改善箇所説明図

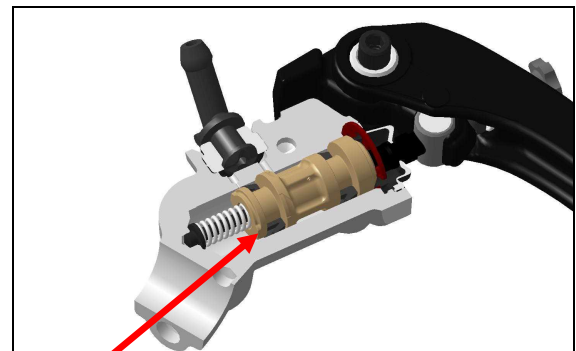
基準不適合発生箇所

フロントブレーキマスターシリンダー内のピストンにおいて、当該部位の材質が不適切なため、強度が不足しているものがある。そのため、ブレーキ作動時のブレーキ液圧により、当該部位に亀裂が生じ、そのままの状態で使用を続けると、亀裂が進展し液圧が下がり、最悪の場合、フロントブレーキが効かなくなるおそれがある。

全車両、マスターシリンダーの本体に刻印された製造ロット番号を確認し、該当するものについては当該ピストンを対策品に交換する。

5C20 から 5M31 まで

6A01 から 6M31 まで

7A01 から 7H31 まで

ピストン

識別：点検と対策済みのピストンに交換されたブレーキマスターシリンダーに、緑ペイントを塗布する。
